JRR-3 設工認その5 で認可を受けた記載事項の変更に関する追加コメントについて

令和元年12月23日
日本原子力研究開発機構
原子力科学研究所

【R1/12/6行政相談コメント】

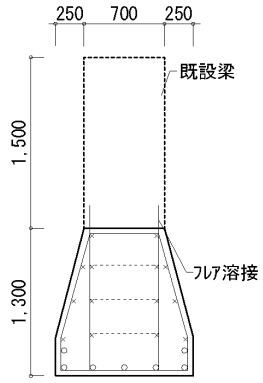
申請書の記載事項の変更が、耐震計算には影響しないことの根拠を示すこと。

今回変更を行う梁幅に関しては、正規の値を用いて耐震計算を行っているため、計算書の内容に変更は生じない。

当該基礎梁の補強は、許容応力度設計（短期）において、設計曲げモーメントが既設梁断面の許容曲げモーメントを上回ることから、既設梁下に増し打ちコンクリートによる補強を行うものである。

基礎梁の補強幅は、曲げモーメントに対する補強であるため、断面の評価結果に影響はない。また、せん断力に対しては、既存基礎梁の断面で評価を行っているため、せん断力に対しても評価結果に影響は生じない。

なお、アンカー筋は、補強筋（7-D22）の引張耐力を上回るような配置としている。
